ARPAE
Agenzia regionale per la prevenzione, l'ambiente e l'energia
dell'Emilia - Romagna

Determinazione dirigenziale	n. DET-AMB-2016-5052 del 15/12/2016
Oggetto	Società Agricola Campana Simone e Matteo s.s., avente sede legale in Comune di Cesena in via Corella n. 800 ed allevamento sito Via Turrone n. 395 in Comune di Bertinoro: D.Lgs. 152/06 e s.m.i., modifica di AIA n. 133/2015, prot. prov. n. 46855/2015.
Proposta	n. PDET-AMB-2016-5197 del 15/12/2016
Struttura adottante	Struttura Autorizzazioni e Concessioni di Forlì-Cesena
Dirigente adottante	ROBERTO CIMATTI

Allegato n° 4_ SCHEMA A BLOCCHI: ALLEVAMENTO GALLETTI, POLLETTI E POLLI KABIR
Soc. Agr. Campana Simone e Matteo s.s. - Via Turrone, 395 - 47022 Bertinoro

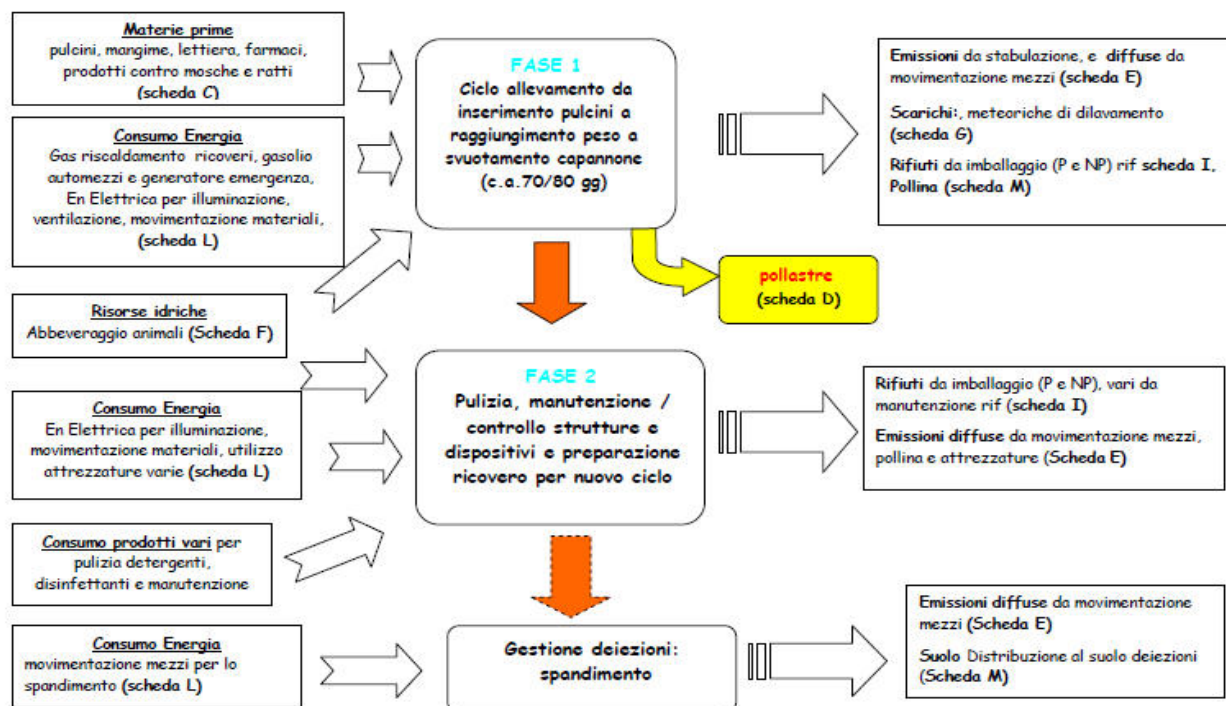
- 1.1 viene sostituito il paragrafo C1 CICLO PRODUTTIVO E MATERIE PRIME con quanto di seguito riportato:

Il ciclo dei galletti ha una durata di circa 100/110 giorni ed i capi raggiungono un peso medio finale di circa 2,3/2,4 Kg/capo.

Il ciclo dei polletti ha una durata di circa 30 giorni ed i capi raggiungono un peso medio finale di circa 800 gr/capo.

Il ciclo dei polli Kabir ha una durata di circa 80 giorni ed i capi raggiungono un peso medio finale di circa 2,2 Kg/capo.

Al momento dell'inserimento dei capi giovani (pulcini), viene preparata la lettiera su pavimento in cemento distribuendo paglia in misura di circa 1/1,5 Kg/mq. Durante il ciclo l'aggiunta di nuova paglia è legata alle condizioni di umidità della lettiera, nel periodo invernale l'aggiunta è necessariamente più frequente. A fine ciclo, una volta svuotato il capannone dai capi, si provvede alla raccolta della pollina che viene avviata a spandimento nei terreni in uso all'azienda. Segue lo spazzamento per la raccolta dei residui di pollina e polvere che viene aggiunta alla precedente. Tutte le deiezioni vengono avviate a spandimento nei terreni di proprietà o in uso spandimento.

Tipologia produttiva			
Specie allevata	Galletti	Polletti	Polli Kabir
Superficie utile di allevamento (mq)	3.402		
Numero di capi autorizzati *	30.000	10.000	19.900
Peso vivo medio capi allevati (t/ciclo)	30	4	19,9
Note	Totale capi 59.900		
Produzione e stoccaggio deiezioni			
Azoto prodotto da liquami (kg/a)	-		
Azoto prodotto da letami (kg/a)**	6.330	230	3.053
Azoto prodotto totale (kg/a)	9.613

Volume liquami prodotto (mc/a)	-		
Volume letami prodotto (mc/a)**	240,6	8,8	1.160
Volume letami prodotto totale (mc/a)	365,4		
Superficie utile di spandimento (ha)	Zona vulnerabile	Zona non vulnerabile	
Estremi della comunicazione di spandimento	Vedi portale RER		
Altre tipologie di smaltimento effluenti	-		
Stima ammoniacale emessa t/anno	7,8		
Stima metano emessa t/anno	1,4
